**Forum mondial de l'harmonisation
des Règlements concernant les véhicules****165^e session**

Genève, 10-13 mars 2015

**Accord de 1958: Examen de projets d'amendements
à des Règlements existants, proposés par le GRSG****Proposition de complément 3 à la série 01 d'amendements
au Règlement n° 110 (Véhicules alimentés au GNC/GNL)****Communication du Groupe de travail des dispositions générales
de sécurité***

Figure 1-1
Diagramme de classification des organes GNC et/ou GNL

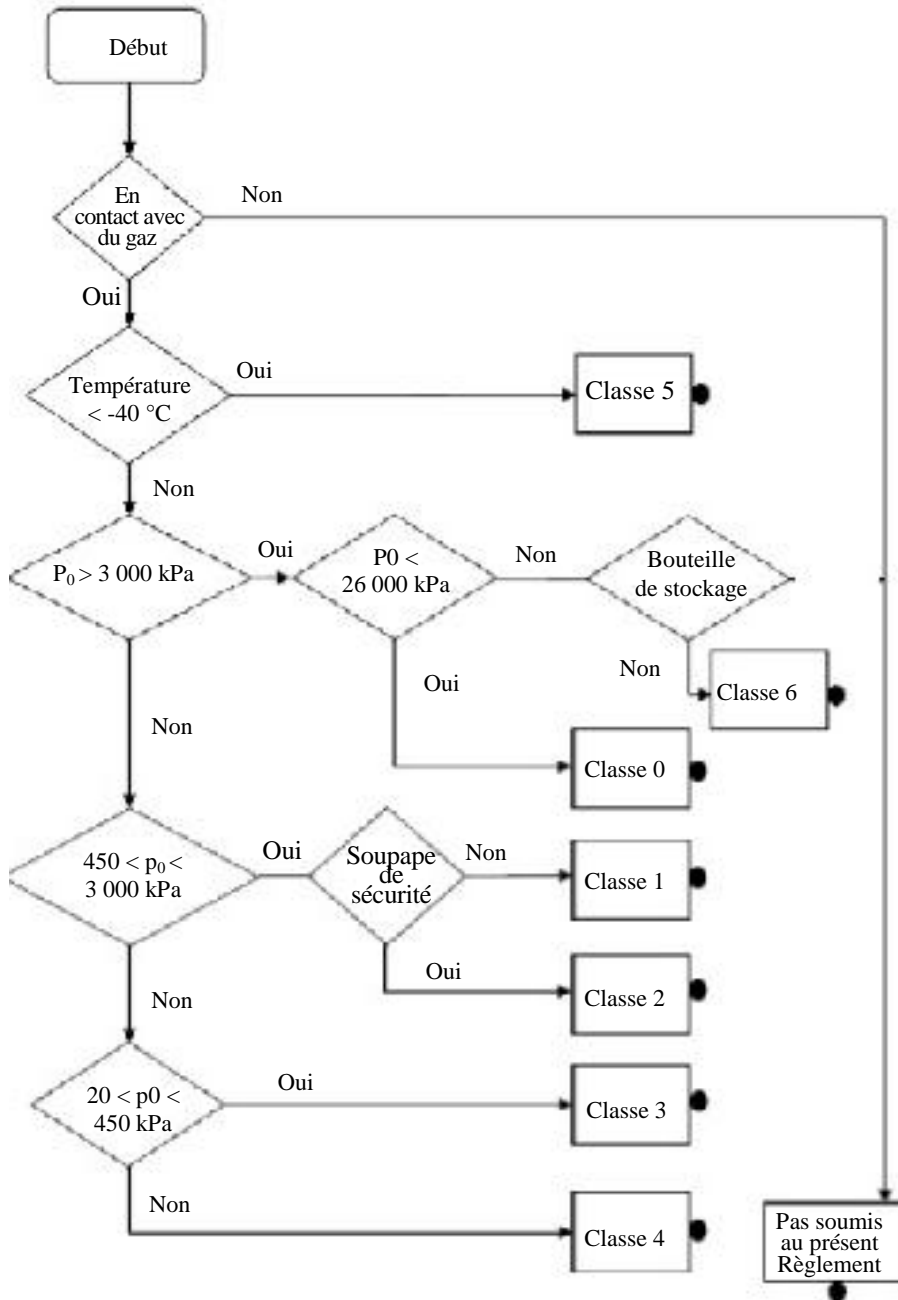
Paragraphe 3, ajouter une nouvelle classe et modifier la figure 1-1 et la figure 1-2, comme suit:

«3. Classification des organes

Classe 0 Éléments à haute pression, y compris les tuyauteries et raccords, contenant du GNC à une pression supérieure à 3 MPa et inférieure ou égale à 26 MPa.

Classe 5 Éléments en contact avec des températures pouvant être inférieures à -40 °C.

Classe 6 Éléments à haute pression, y compris les tuyauteries et raccords contenant du GNC, à l'exclusion des réservoirs pour GNC, à une pression supérieure à 26 MPa.

Un organe peut se composer de plusieurs éléments, chacun étant classé individuellement du point de vue de sa pression maximale de fonctionnement et de sa fonction.

... conformément au diagramme de la figure 1-1.
